改善箇所説明図

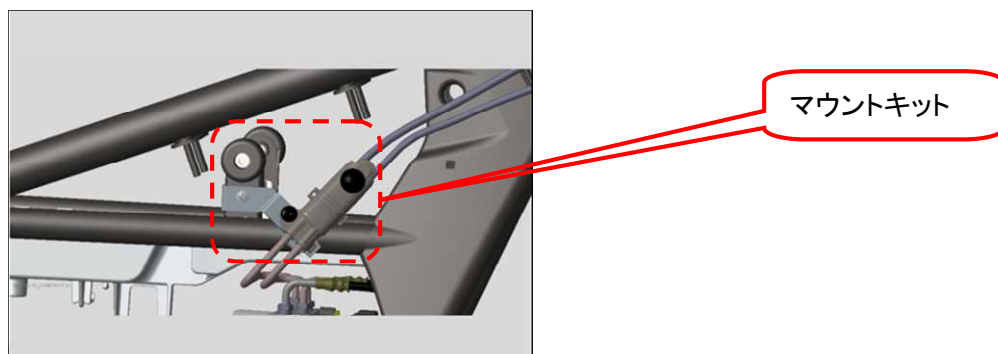
基準不適合発生箇所

制動装置において、ABSフロントブレーキパイプの配索が不適切なため、エンジン振動等により、当該パイプが二次空気導入装置と接触し、損傷することがある。そのため、そのままの状態で使用を続けると、パイプの損傷部からブレーキフルードが漏れ、最悪の場合、フロントブレーキが効かなくなるおそれがある。

改善の内容

全車両、ABSフロントブレーキパイプに接触防止用のマウントキットを取付ける。なお、当該パイプが損傷している場合は、当該パイプを新品に交換し、マウントキットを取り付ける。
